Рабочая группа по пассивной безопасности

Правила № 127 ООН (безопасность пешеходов)

Предложение по поправкам серии 04

Представлено экспертами от Германии*

Схема знака официального утверждения

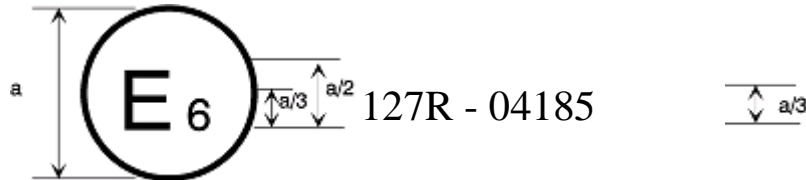
Приложение 2 изменить следующим образом:

$a = 8$ мм мин.

Приведенный выше знак официального утверждения, проставленный на транспортном средстве, указывает, что данный тип транспортного средства был официально утвержден в отношении его характеристик, влияющих на безопасность пешеходов, в Бельгии (E 6) на основании Правил № 127 ООН. Первые две цифры номера официального утверждения указывают, что официальное утверждение было предоставлено в соответствии с требованиями Правил № 127 ООН с внесенными в них поправками серии 04».
